Onderwerp
 Aanpassing bestek Nieuw-Neuzenpolder-oost.

De constructie vormt een verlenging van de nieuwe constructie die op het gedeelte van het waterschap wordt gemaakt. Bijgevoegd is de tekening, waarop de wijziging is aangegeven (meer werk bestek ZL-4930, blad 1). De uitbreiding maakt evenals het bestek, deel uit van vak 120 uit de Milieu-Inventarisatie. De consequenties van de uitbreiding op aspecten als landschap, natuur en overige waarden zijn daarom hetzelfde als in de Planbeschrijving Nieuw-Neuzenpolder-oost is opgenomen. Ik ben dan ook voornemens de aannemer van het werk door middel van een staat van meer werk op te dragen om ook het resterende bij Rijkswaterstaat in beheer zijnde vak te verbeteren.

| rijkswaterstaat directie zeeland | | afdeling nwt | | meerwerk bestek ZL-4930 | |
| Project Zeewieringen Nieuw-Neuzenpolder Oost Situatie van dp0 tot dp0-170m Dwarsprofiel 5 bestaand en nieuw en detail A | | | | | |

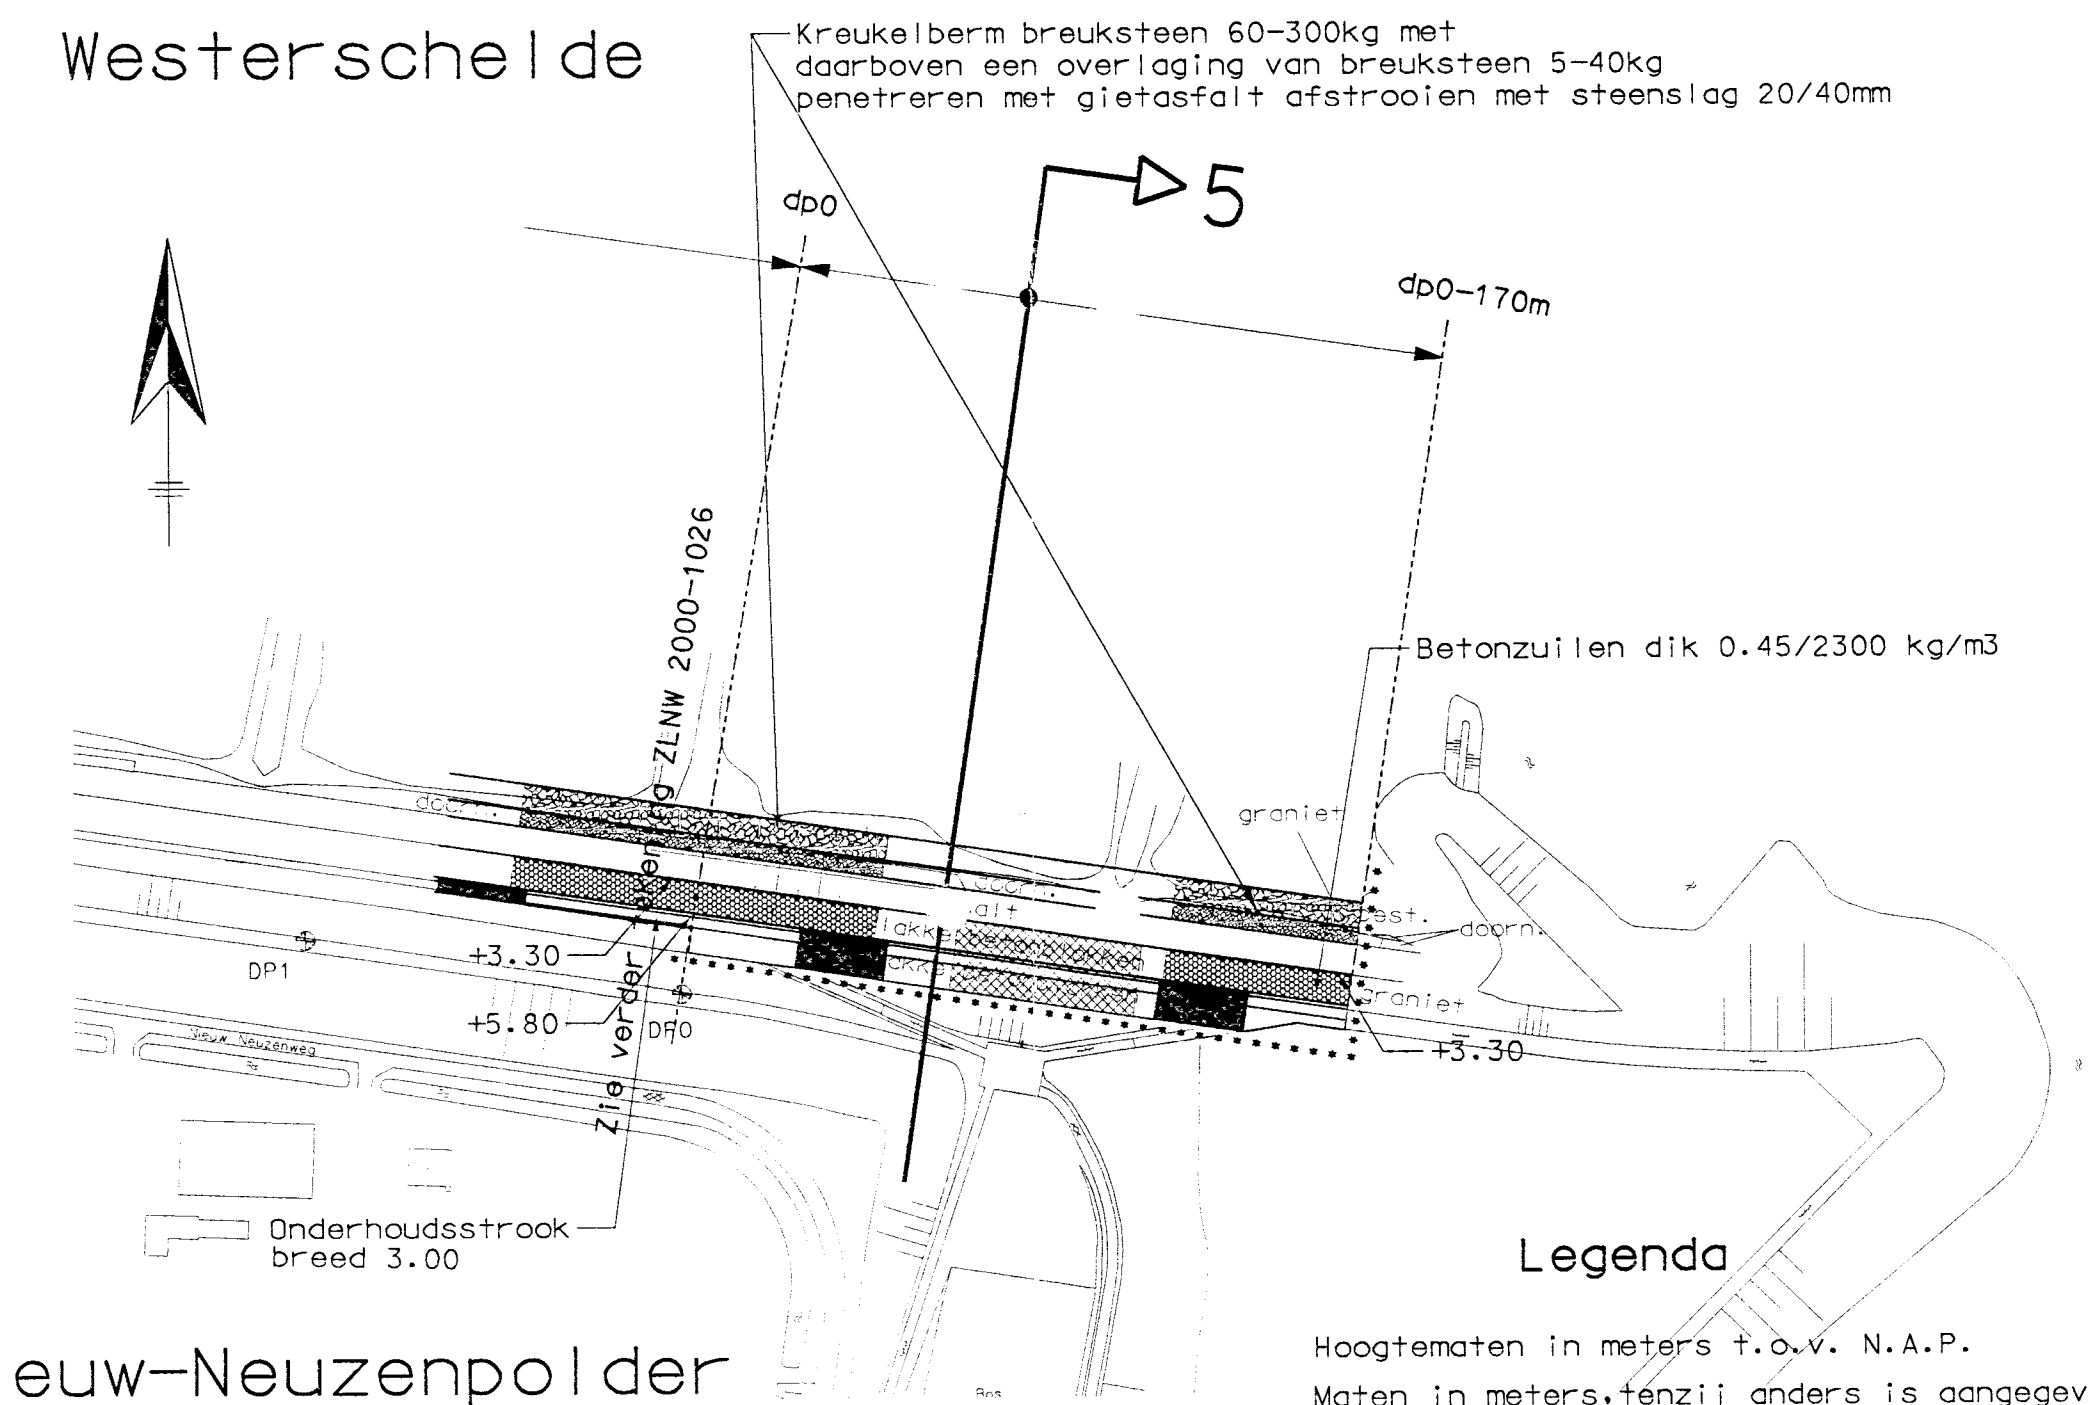
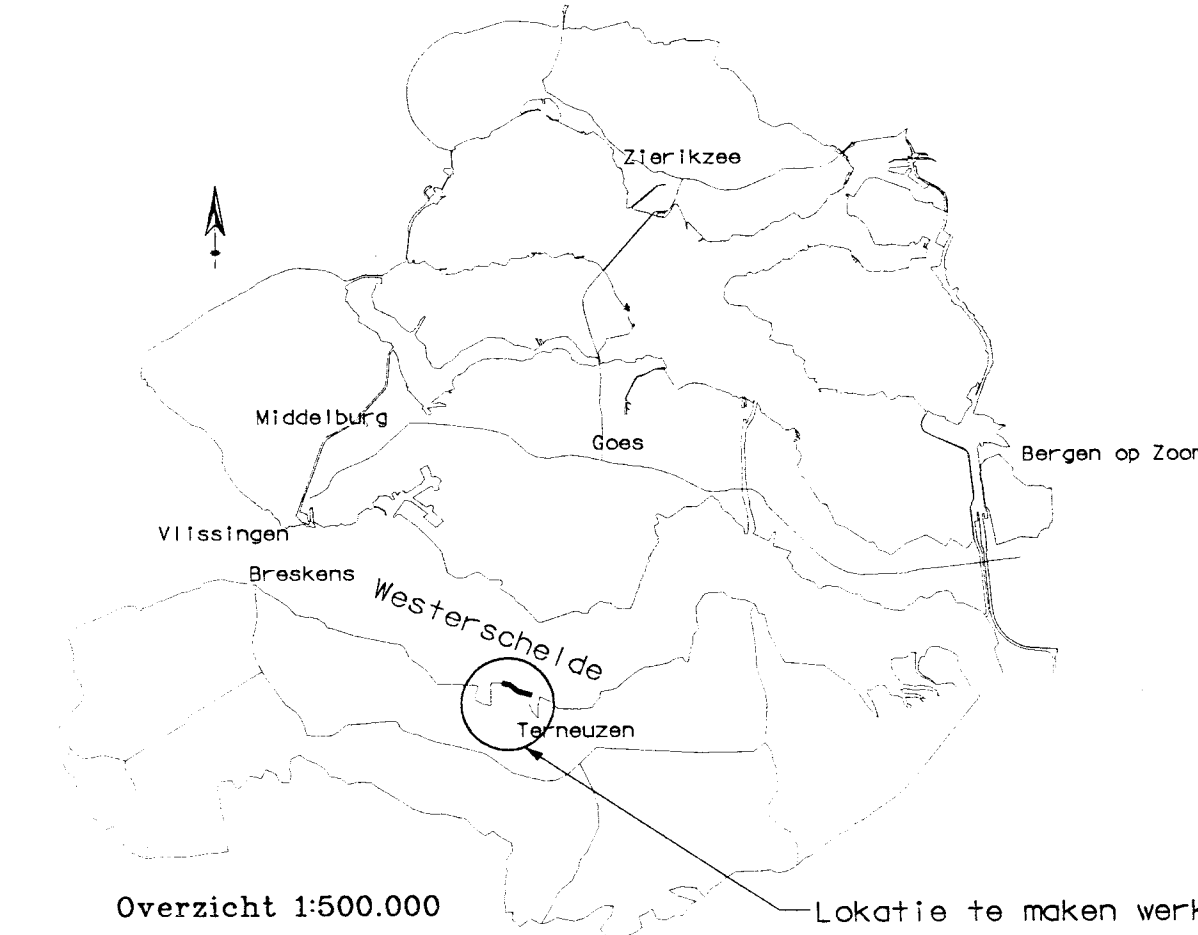
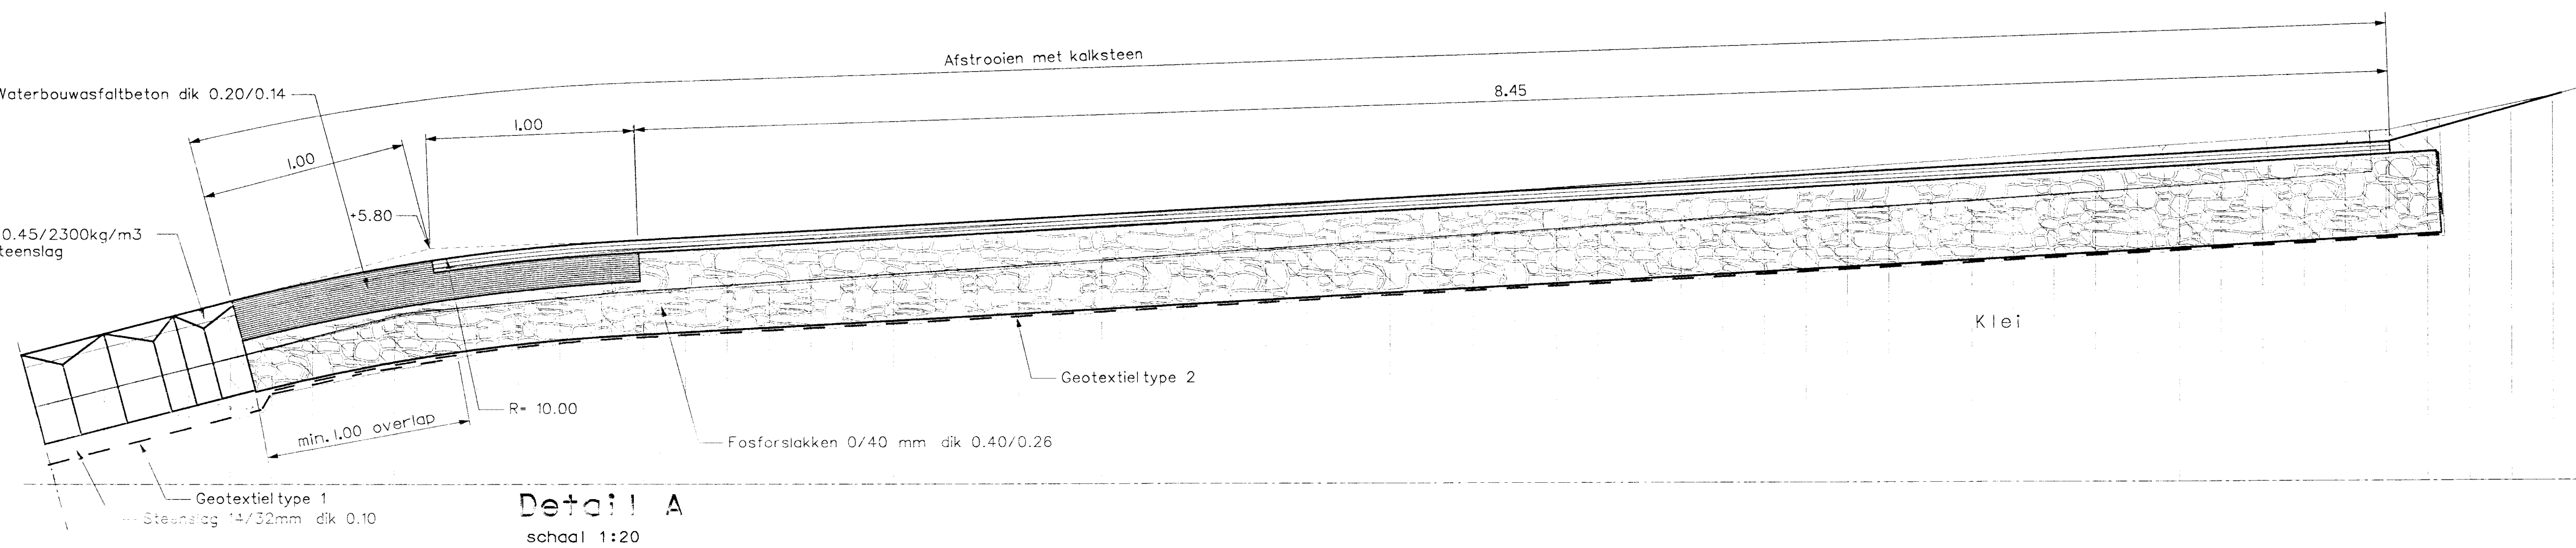
Grenzend aan het binnenkort in uitvoering te nemen werk ligt tussen dp 0 en 170 m oostelijk daarvan een glooiing, die in beheer is bij Rijkswaterstaat. De steenbekleding daarop is identiek aan die van het volgens het bestek te verbeteren vak. Ook de hydraulische randvoorwaarden zijn gelijk. Ter afronding van het traject Nieuw-Neuzenpolder ligt het voor de hand dit deel van de glooiing tegelijk met het uit te voeren werk mee te nemen.

De constructie vormt een verlenging van de nieuwe constructie die op het gedeelte van het waterschap wordt gemaakt. Bijgevoegd is de tekening, waarop de wijziging is aangegeven (meer werk bestek ZL-4930, blad 1). De uitbreiding maakt evenals het bestek, deel uit van vak 120 uit de Milieu-Inventarisatie. De consequenties van de uitbreiding op aspecten als landschap, natuur en overige waarden zijn daarom hetzelfde als in de Planbeschrijving Nieuw-Neuzenpolder-oost is opgenomen. Ik ben dan ook voornemens de aannemer van het werk door middel van een staat van meer werk op te dragen om ook het resterende bij Rijkswaterstaat in beheer zijnde vak te verbeteren.

Dwarsprofiel 5 nieuw van dp0 tot dp0-170m
schaal 1:100
